国立研究開発法人日本原子力研究開発機構大洗研究所（北地区）
核燃料物質使用施設等保安規定の変更認可申請の補正について

核燃料物質使用施設等保安規定（補正）

○国立研究開発法人日本原子力研究開発機構大洗研究所（北地区）核燃料物質使用施設等保安規定変更認可申請書の補正 新旧対照条文（下線部分は変更部分）

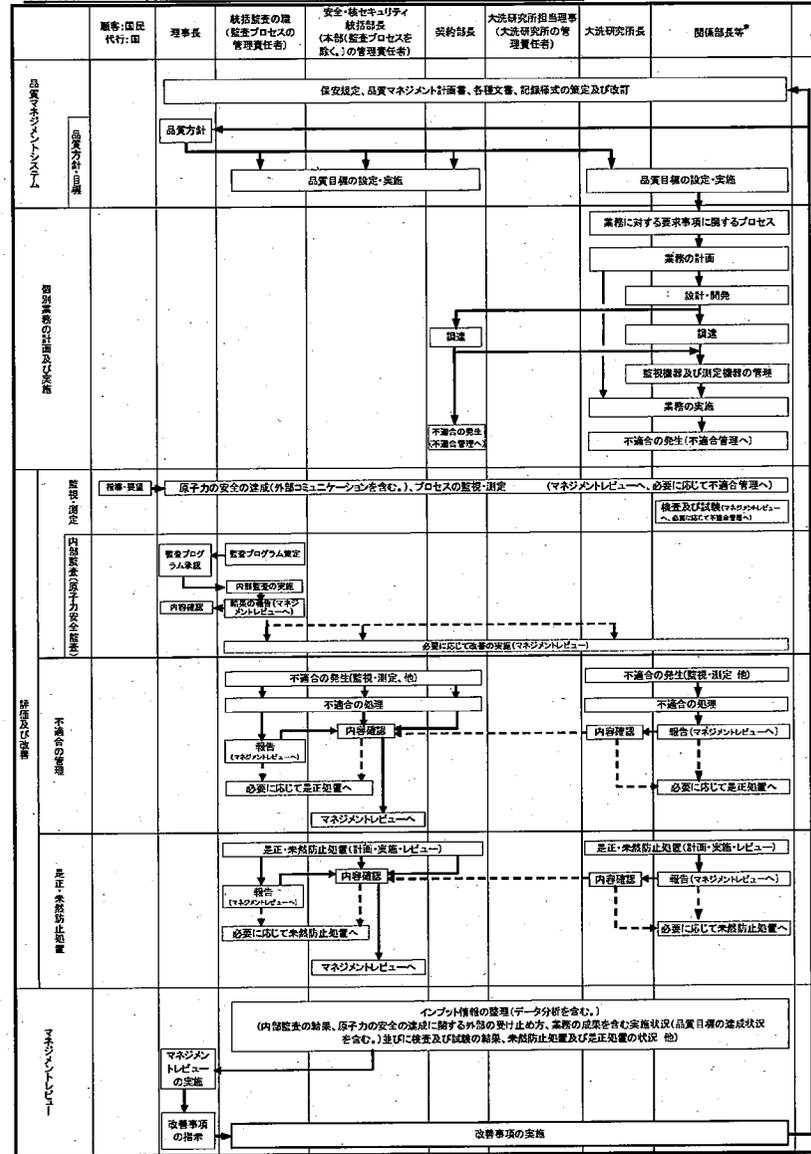
品質マネジメントシステムの見直しにより、品質マネジメント体系図を追加

別図第3 品質マネジメントシステムプロセス関連図（第13条関係）

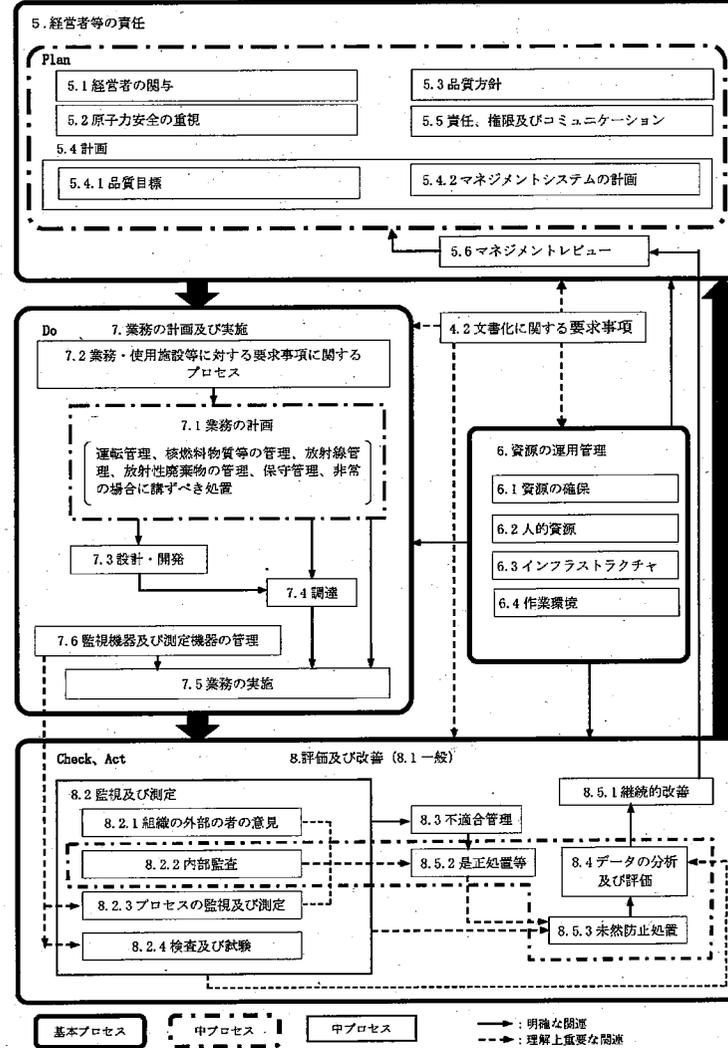
品質マネジメントシステムの見直しにより、品質マネジメントシステムプロセス関連図を追加
